三爺溪上游排水截流暨虎尾寮水資源回收中心功能改善及擴建工程

招標文件疑義整理表

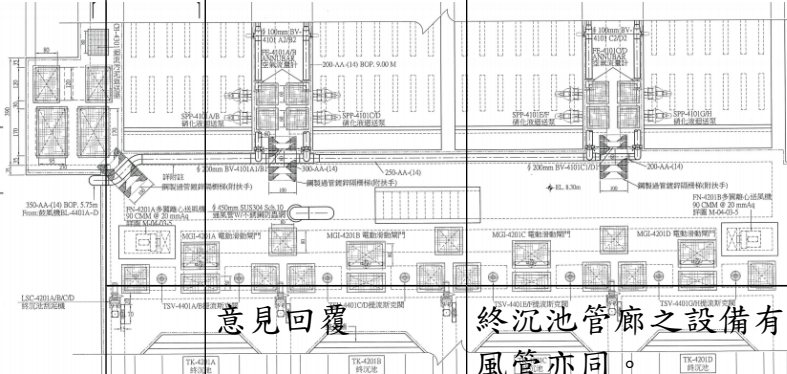
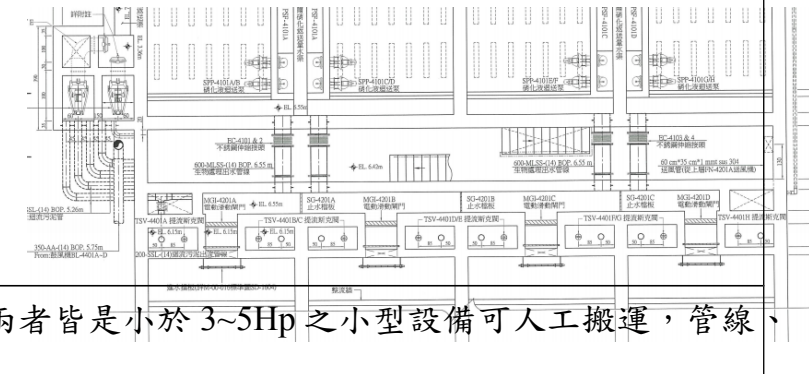
項次	文件名稱	招標文件內容疑義事項
1	圖說 M-02&03-1~M-02&03-4	前處理及初沉池單元，管廊頂版至管廊地下層、頂版至夾層皆無吊機孔，位於夾層及地下層之空壓機組、抽砂泵、污泥泵沒有設備進出動線，建議修正。 
	意見回覆	本區設有可拆式採光單孔口可做為安裝或設備汰換時之吊機孔。

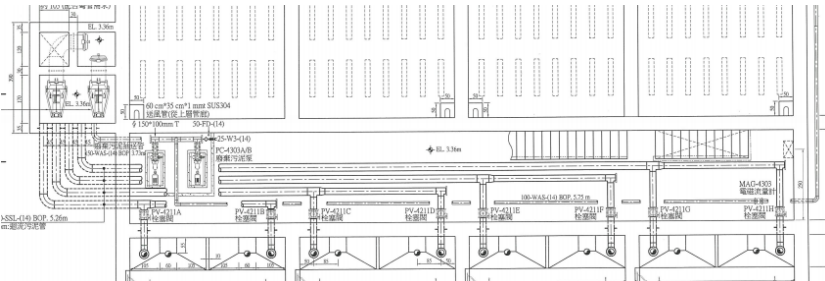
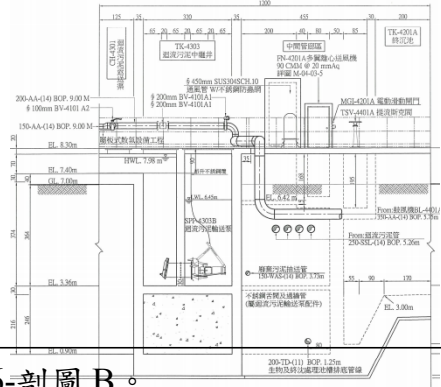
2 圖說 M-04-03-1 ~ M-04-03-4 	意見回覆	終沉池管廊頂版至管廊、頂版至夾層皆無吊機孔，位於夾層及管廊之管線、風管及污泥泵沒有進出動線，建議修正。 終沉池管廊之設備有集水井污水泵及廢棄污泥泵，兩者皆是小於 3~5Hp 之小型設備可人工搬運，管線、風管亦同。 
--	-------------	--

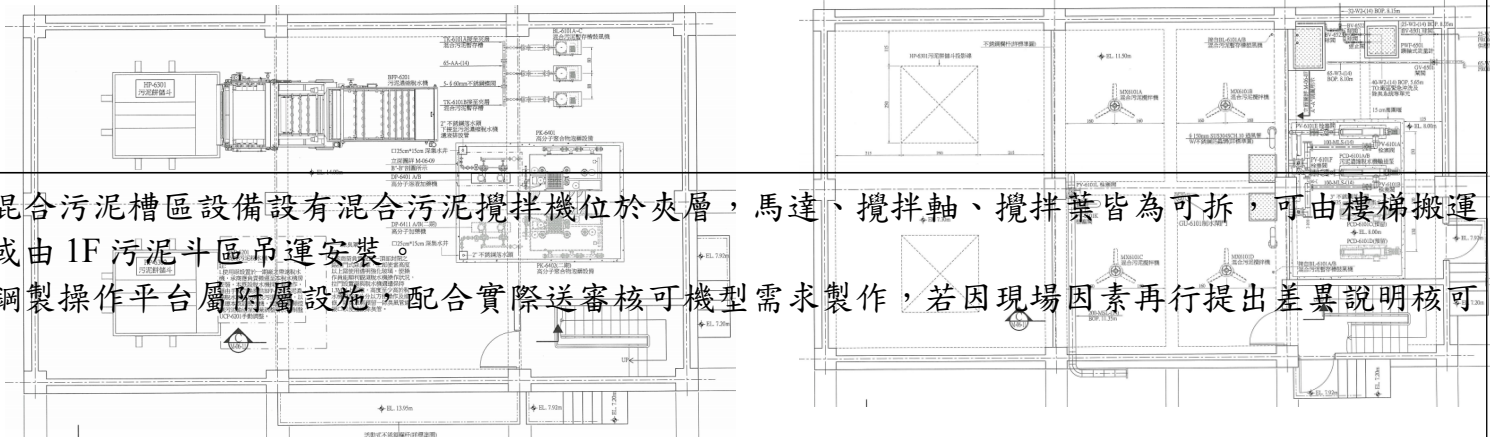
3	圖說 M-04-03-1 ~ M-04-03-4	4 支迴流污泥管管底高程為 5.26m，需考量支撐架高度，管廊 B1 層操作高度僅 1.75m ($5.26\text{m}-0.15\text{m}-3.36\text{m}=1.75\text{m}$)，影響未來操作人員巡視及維護建議修正。  
意見回覆		應為管廊 B2 層操作高度 2.91m (EL. 3.36m~EL. 6.42m)詳圖說 M-04-03-6-剖面 B。

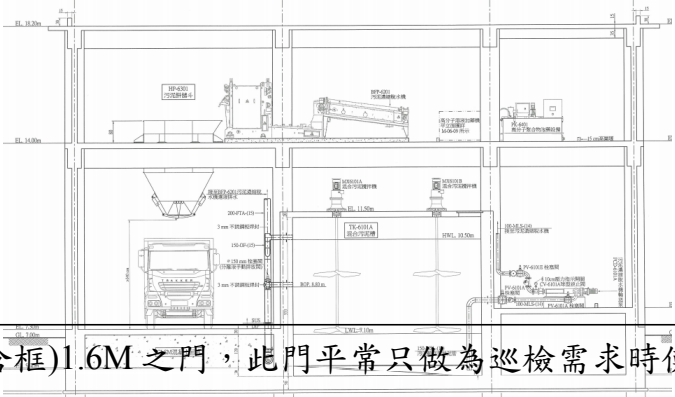
4	圖說 M-06-01~ M-06-04	1. 混合污泥槽區設備需由脫水機房 2F 才能吊運，但 2F 未設置吊機孔及電動吊車，無進出動線，建議脫水機房 2F 設置電動吊車。 2. 規範第 11363 章污泥濃縮脫水機 2.10 節鋼製操作平台要求，整組機台高度超過 2.2M 以上高度應設置不銹鋼製操作平台於整組濃縮脫水機周圍，平台至少 1.5m 寬，惟從圖面判斷僅能於脫水機 2 側安裝平台且寬度不足，加上下樓梯，已影響泡藥區及鐵捲門操作，建議修正。 
意見回覆		1. 混合污泥槽區設備設有混合污泥攪拌機位於夾層，馬達、攪拌軸、攪拌葉皆為可拆，可由樓梯搬運或由 1F 污泥斗區吊運安裝。 2. 鋼製操作平台屬附屬設施，配合實際送審核可機型需求製作，若因現場因素再行提出差異說明核可。

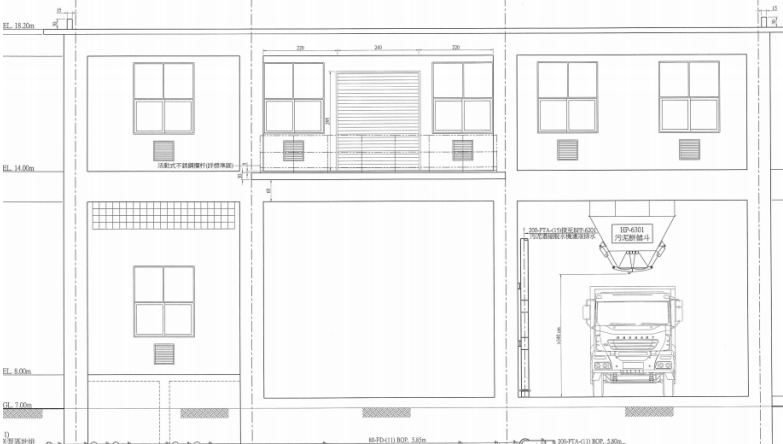
5	圖說 M-06-14	1. 污泥脫水機房 2F 與混合污泥槽頂版於梁下開門處高度=14-0.2-0.75-11.5=1.55m，無法設置進出門，人員亦無法進出，建議調整混合污泥槽高度。 
	意見回覆	詳設計圖 A-06-12 污泥脫水機房剖圖，可設置高(含框)1.6M 之門，此門平常只做為巡檢需求時使用，尚可通行無礙。

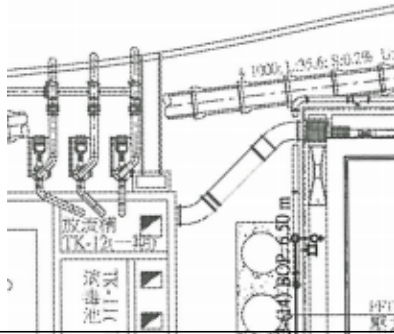
6	圖說 M-06-06	1. 污泥脫水機基座需設置脫水機集水坑，安裝高度更高，機房淨高僅有 3.4m，考慮吊運需求建議提高機房淨高度 > 5m 以上。 2. 污泥餅儲斗規範開孔尺寸 2.5m*2.5m，考慮四週固定支撐寬度 > 2.8m，污泥餅儲斗直線段高度 2.4m ($15m^3 / (2.5 * 2.5) = 2.4$)，加上 60 度斜坡段+閘門高度 > 2.17m ($((2.5-1)/2 * 1.732) = 2.17$)，污泥餅儲斗無法由開孔處吊運安，需由鐵捲門進出，鐵捲門寬度僅有 2.4m、機房淨高僅有 3.4m，污泥餅儲斗安裝高度不足。	
	意見回覆	1. 經評估相關生產廠商之脫水機高度皆足夠。 2. 設備吊運至 2F 鐵捲門，再由堆高機等搬運及活動吊架定位。污泥餅儲斗安裝，可採廠製或半廠製半現場加工。
